Raspuns la adresa nr. 1851076/12.06.2020 - COBEANU NATALIA inregistrata de Primaria Municipiului Bucuresti:

S.C. H VICTORIA STIRBEI GALLERIES S.R.L. are calitatea de proprietar al imobilului situat in Calea Victoriei nr. 107, Sector 1, Municipiul Bucuresti, unde se doreste realizarea COMPLEXULUI MULTIFUNCTIONAL „PALATUL STIRBEI”- compus din cladiri noi cu functiuni de birouri, spatii comerciale si alimentatie publica, spatii expozitionale, de relaxare. Proiectul propune si punerea in valoare a Palatului Stirbei si reconstructia fostelor grajduri, anexe ale palatului. Terenul ce face obiectul P.U.Z.-ului, este amplasat în partea centrala a Municipiului Bucuresti, delimitat de Calea Victoriei la nord-est, Str. Banului la sud-est si Str. General Budisteanu la sud-vest. Pe teren se afla Palatul Stirbei, incadrat in Lista monumentelor istorice actualizata in 2015 la pozitia 2204B-II-m-A-19860 una dintre cele mai semnificative cladiri istorice din Bucuresti, cu o ridicata valoare arhitecturala, istorica si memoriala.

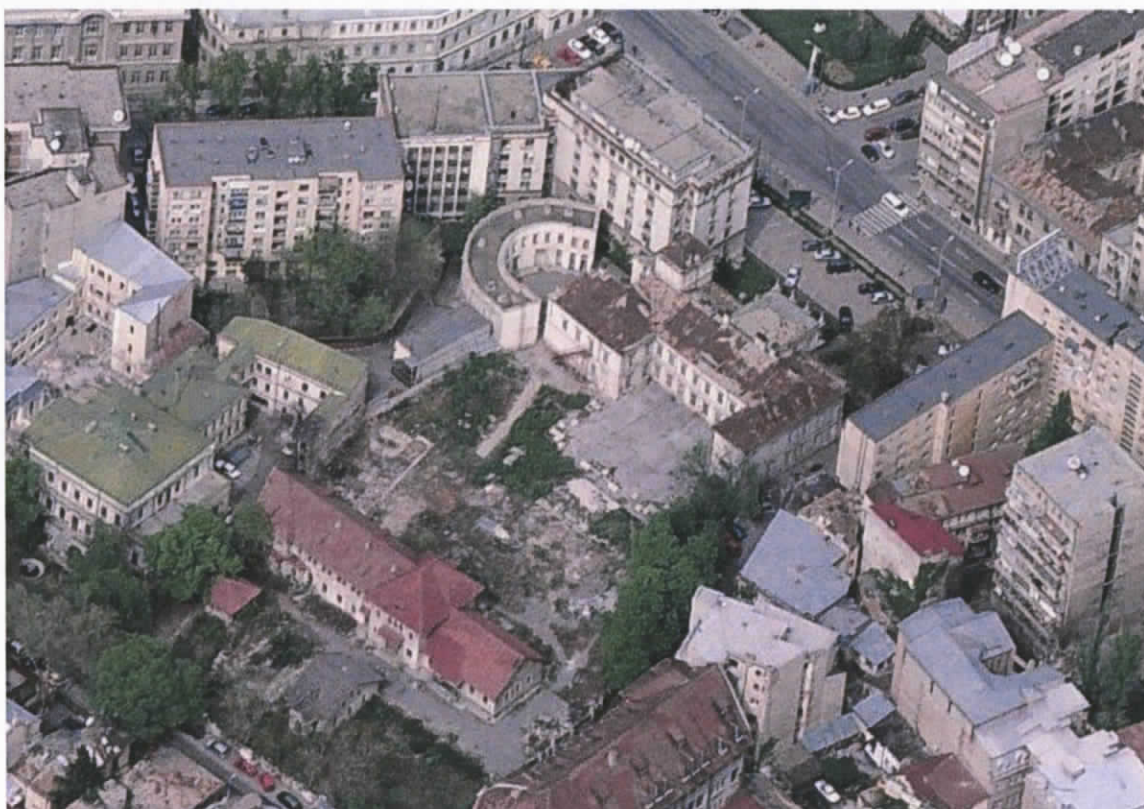
La afirmatia:” In planul pus in consultare publica, nu se respecta raza de protectie a monumentului istoric si este afectata imaginea palatului. Palatul Stirbei este clasat monument istoric de grupa A (valoare nationala si universală). Deja este încadrat de clădiri mai înalte. Dacă în spatele lui se va construi un complex de 8 etaje, atunci peisajul cultural al zonei va fi mutilat, iar imaginea Palatului grav afectată. Palatul a fost proiectat astfel încât în spatele lui să nu se vadă nimic altceva, tocmai pentru a fi pus în valoare. Pentru a conserva imaginea istorică a Palatului Stirbei și a proteja monumentul, trebuie evitată suprapunerea lui vizuală cu o nouă construcție prin retragerea imobilului din spatele lui la cel puțin 30 de metri distanță, având o înălțime nu mai mare de 25 de metri.”

Conceptul propus si avizat de autoritatile abilitate respecta intocmai recomandarile studiului amintit fapt confirmat si prin avizele favorabile emise de autoritati, astfel incat afirmatia referitoare la Palatul Stirbei „trebuie evitata suprapunerea lui vizuala cu o noua constructie prin retragerea imobilului din spatele lui la cel putin 30 de metri distanta” nu isi are fundament.

Sursa: www.pmb.ro - Extras Registrul spatiilor verzi

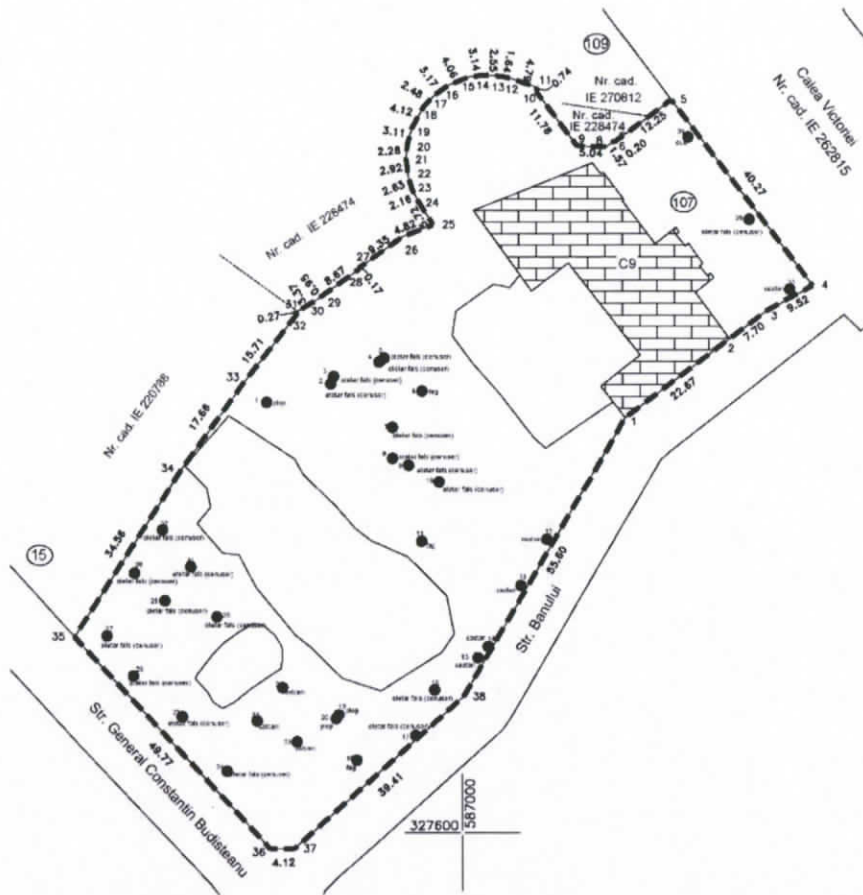
La afirmatia:”**Grădina din spate va fi distrusă. Ca toate reședințele de acest tip, Palatul Stirbei a avut în partea din spate a parcelei o mare grădină, care era parte integrantă a ansamblului. Ea apare în planurile vechiului București – începând cu planul Borroczyn din 1844-1846 – și în fotografiile aeriene din 1927; de asemenea, este menționată în relatările multor călători străini. Proiectul propus desființează practic toată grădina și nu mai lasă nici urmă de spațiu verde. Nu e doar o problemă urbanistică, ci una de mediu. Grădina trebuie să rămână verde și deschisă, nu cu substitute care să**

mimeze respectarea exigențelor urbanistice. Împreună cu anexele de pe str. Constantin Budișteanu, clasate și demolate în 2007-2008, grădina a fost parte din viața palatului și din substanța sa istorică. Dacă se dorește cu adevărat o restituire, ea trebuie să înceapă cu refacerea grădinii Palatului Stirbei, element original și esențial al monumentului.”

În prezent, conform planului atasat, pe teren sunt în marea majoritate arbori fără valoare dendrologică, otetar fals - cenuser cu diametru între 6 -20 cm dar și salcâmi și castani, într-un număr redus. Menționăm că arborii și arbuștii menționați mai sus nu sunt cuprinși în *Lista arborilor și arbuștilor ocrotiți de pe raza Municipiului București*.

În plus, la nivelul municipiului București sunt inventariate spațiile verzi publice și arborii ce sunt necesar a fi ocrotiți ca parte a domeniului public al statului și măsuri de protecție sunt la momentul actual reglementate doar pentru spațiile verzi ale statului. Terenul care este în dezbatere publică este proprietate privată. Pentru amplasamentul studiat, se demonstrează încă o dată calitatea privată a amplasamentului, fiind identificați doar arbori perimetrali amplasamentului, dar fără valoare dendrologică, ce pot fi supuși normelor legale pentru a da posibilitatea cosbtruirii investiției.

Sursa: ridicare topografica ortofoto

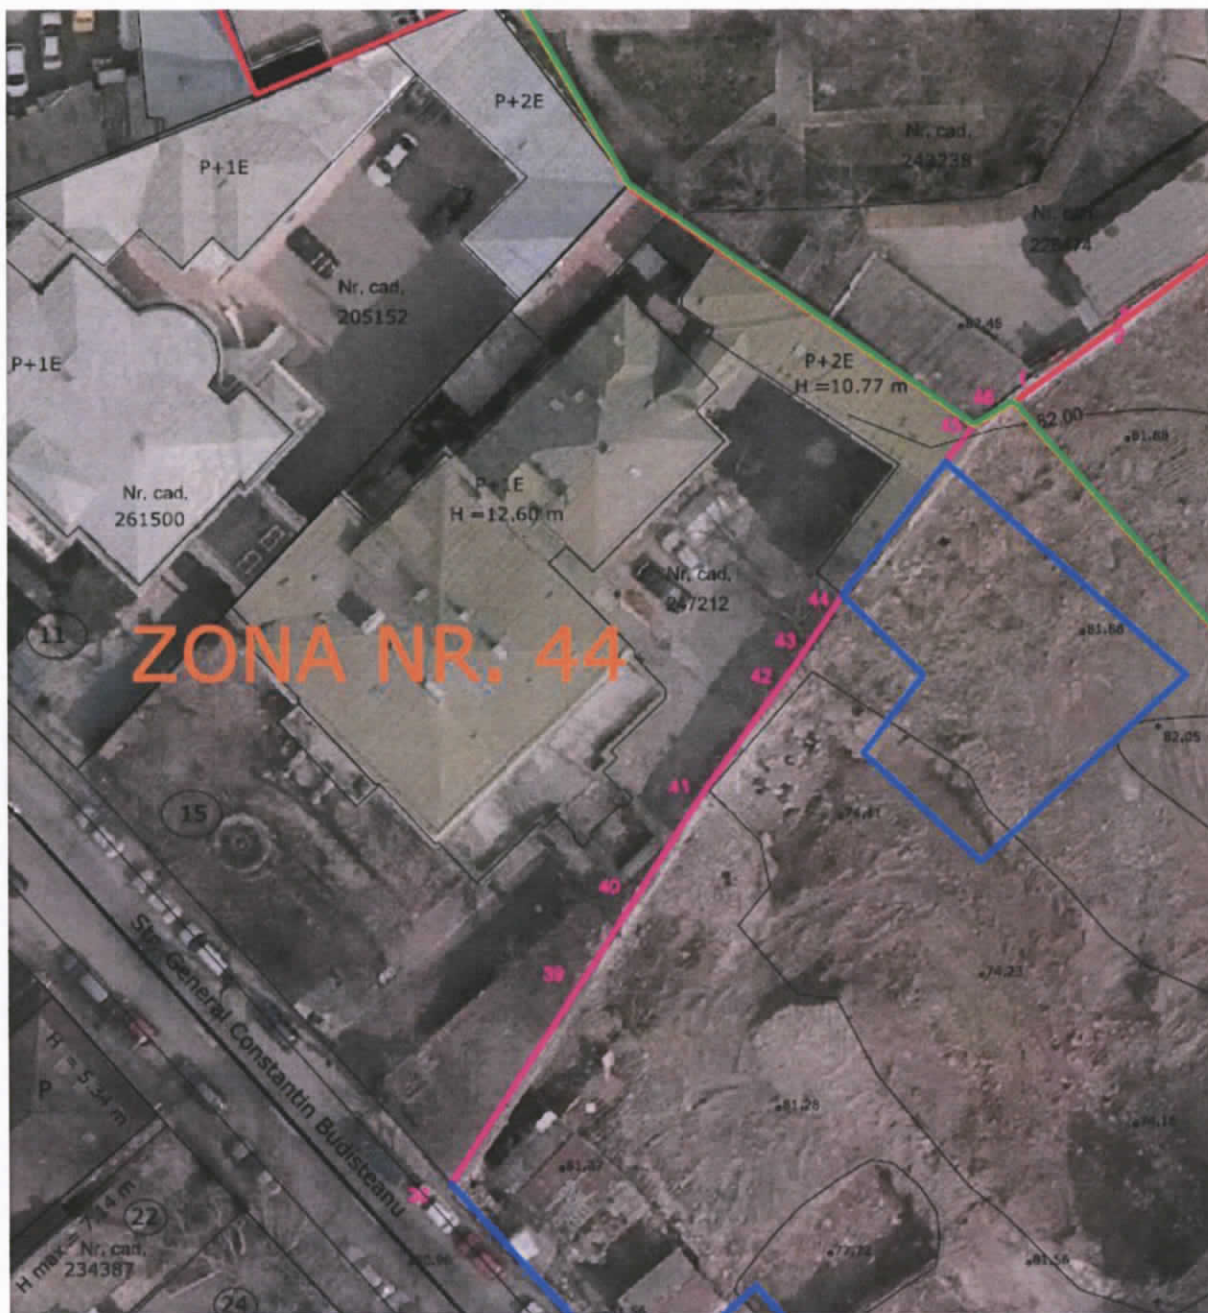
La afirmatia: "Retragerea consistentă de la aliniament a noii construcții în zona ansamblului de arhitectură "Strada General Constantin Budișteanu". Pentru păstrarea caracteristicilor și confortului de locuire de pe strada General Constantin Budișteanu (zonă dominant rezidențială, cu regim jos de înălțime și prezența importantă a arborilor), orice nouă clădire trebuie retrasă consistent și limitată la un regim de înălțime similar celui al vecinătății imediate. Același regim trebuie avut în vedere și pe latura de nord a terenului, pentru o relație compatibilă cu casa Crissoveloni-Cantacuzino."

Volumetria propusa respecta cerintele si incadrarea in volumetria contextului vecin intrucat spre Calea Victoriei, actualele cladiri din frontul principal au inaltime variabile intre 28,00 m si 36,90m, conform imaginii de mai jos, cu Regim de inaltime cuprins intre P+7Etaje si P+9Etaje+Etaj tehnic. Ecranul avizat de Ministerul Culturii se aliniaza la aceste inaltime, a.i. inaltimea maxima propusa de 34,45m se inaceadrea in peisaj.
